Kalesi tööstuspargi detailplaneeringu kooskõlastamata jätmine

Olete taotlenud Transpordiametilt kooskõlastust Harju maakonnas Raasiku vallas Kalesi külas Kalesi tööstuspargi detailplaneeringule (edaspidi *planeering*). Planeeritav ala külgneb riigiteega nr 11300 Lagedi–Aruküla–Peningi tee (edaspidi *riigitee*) km 12,700–13,030.

Võttes aluseks ehitusseadustiku (edaspidi *EhS*) ja planeerimisseaduse (edaspidi *PlanS*) ning kliimaministri 27.11.2023 [määruse nr 71](#) „Tee projekteerimise normid“ (edaspidi *normid*), **jätame kooskõlastamata** Unibox OÜ töö 17/04/2024 „Kalesi tööstuspargi (Unibox) detailplaneering“ järgmiste vastuolude tõttu.

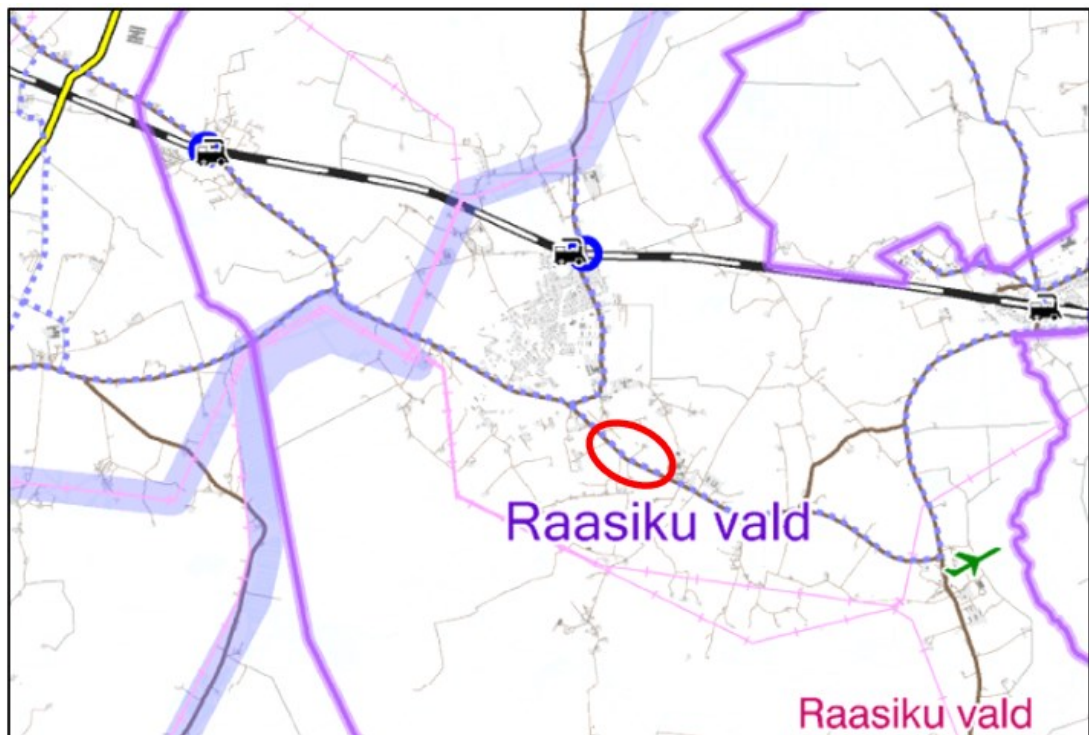
1. PlanS § 126 lg 1 punkti 7 alusel on planeeringu ülesandeks koostada terviklik liikluskorralduslik lahendus. Seisukohtade punktis 1 oleme märkinud, et: „*Juurdepääsude lahendus planeeringualale tuleb planeeringu koostamise staadiumis põhjalikult läbi töötada ning näha ette normide kohased juurdepääsu lahendused riigiteelt*“. Punktis 2 lisanud täiendavalt, et võimalusel tuleb kasutada olemasolevaid ristumiskohti ning uute ristumiskohtade kavandamisel tuleb lähtuda normide esitatud nõuetega ehk vahekaugused riigitee ristumiskohtade vahel peavad vastama normidele. Vajadusel tuleb näha ette olemasolevate ristumiskohtade nihutamine või likvideerimine. Esitatud planeeringuala liikluskorraldus ei ole lahendatud eeltoodud punktides toodud mahus. Põhijoonise väljavõttelt nähtub, et tingmäärgiga „*planeeritav juurdepääs kinnistule*“ on tähistatud võimalik väljasõit planeeringualalt riigitee ca km 12,75, kuid ei selgu, milliselt ristumiskohalt toimub planeeringualale sissesõit ning mida kavandatakse olemasoleva ristumiskohaga riigitee km 12,853 (vt *joonis 1*).

Märgime, et aasta keskmine ööpäevane liiklussagedus riigitee selles lõigus on 2023. aasta seisuga 2958 sõidukit. Lähtudes normide lisa 1 tabel 17 on kõrvalmaanteel liiklussagedusega 1501-3000 sõidukit ööpäevas ning liituva tee liiklussagedusega üle 20 sõiduki ööpäevas ristmike (kõiki ristumiskohti käsitletakse juhendis ristmikena) lubatud vähim vahekaugus 150 m. Ristmike omavahelise kauguse määramisel tuleb lähtuda põhimõttest, et kaugust arvestatakse ühe ristmiku lõpp-punktist (nt pöördköver) järgmise ristmiku alguspunktini. Riigitee kahe olemasolev ristumiskoha km 12,853 ja ca km 12,75 vaheline kaugus ei vasta normides toodud nõuetega (kaardilt mõõdetuna on ca 103 m; vt *joonis 2*).

Tulenevalt vastuolust normides esitatud nõuetega, ei saa me anda nõusolekut esitatud lahendusele. Meie hinnangul ei ole piisavalt analüüsitud arendusega kaasnevat liiklussageduse kasvu ja liikluskoosseisu ning selle mõju riigitee ristumiskohtade läbilaskevõimele. Korrigeeritud planeeringulahendusele tuleb lisada pädeva isiku analüüs koos vastavate selgitustega, kas tulenevalt arendusalale suubuvast pöördeliiklussagedusest on vajalik näha ette riigitee laiendamine (vt *seisukohtade punkt 3*).

Joonis 3. Väljavõte Harju maakonnaplaneeringust 2030+

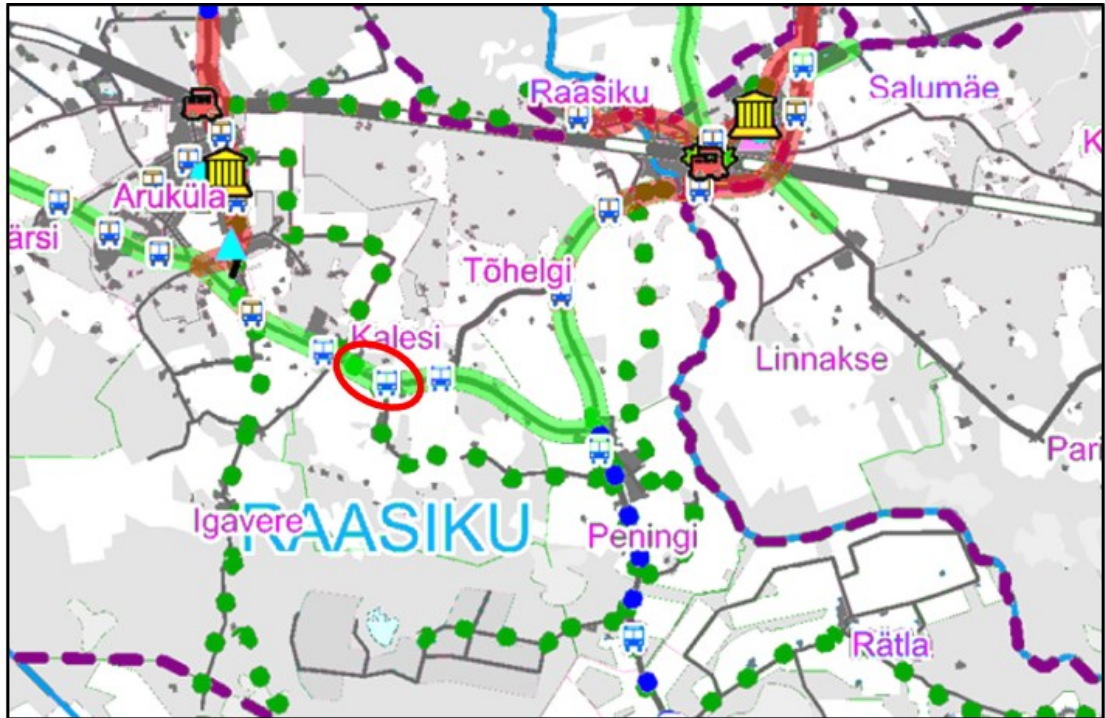
2. Planeerigu dokumentidest ei selgu, kuidas on käsitletud vastavust kõrgematele planeeringutele ning ruumiline lahendus seotud kontaktalas paiknevate järgmiste planeeringute lahendustega (vt *joonis 3-5*, kus punase ringiga on tähistatud planeeringuala asukoht; vt *seisukohtade punkt 6 ja 7*).
